OGGETTO: Lavori di “Realizzazione del terzo modulo della cassa di espansione di Pizziconi sito nel Comune di Figline e Incisa Valdarno”, codice DODS2022FI0008, CUP D91B22000780002.

Conferenza di Servizi decisoria in forma simultanea e in modalità sincrona, ai sensi degli artt. 14 c. 2, 14-bis c. 7 e 14-ter della Legge n. 241/1990 e s.m.i., ai fini dell’approvazione del progetto esecutivo.

VERBALE DELLA CONFERENZA DI SERVIZI DECISORIA DEL 24/01/2024

Figura 1: Estratto di Piano Strutturale vigente

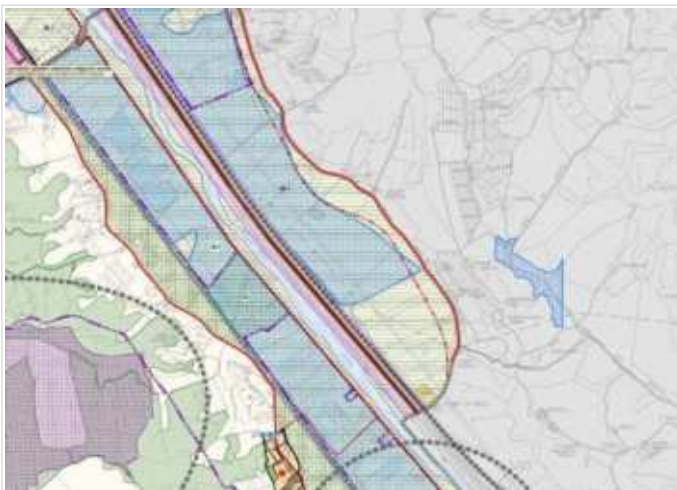
Si rileva che il perimetro della cassa di espansione non è coerente con il perimetro del terzo modulo della cassa, così come rappresentato nel progetto esecutivo oggetto di valutazione, per la diversa conformazione, tra l'altro, a est dell'area della cassa Pizziconi in quanto nel Piano Strutturale non è rappresentata la Variante alla Strada Regionale 69, che sarà realizzata in rilevato costituendo anche argine della cassa in previsione, il cui progetto definitivo è stato redatto nel luglio del 2021.

Si rileva che il perimetro della cassa di espansione non è del tutto coerente con il perimetro del terzo modulo della cassa, rappresentato nel progetto esecutivo oggetto di valutazione.

1. Rispetto alle verifiche di coerenza agli strumenti urbanistici vigenti (Piano Strutturale e Piano Operativo) si esprime parere FAVOREVOLE e si prende atto che per le parti non coerenti l'approvazione del progetto esecutivo nell'ambito della Conferenza di Servizi costituirà variante agli strumenti urbanistici, apposizione del vincolo preordinato all'esproprio e dichiarazione di
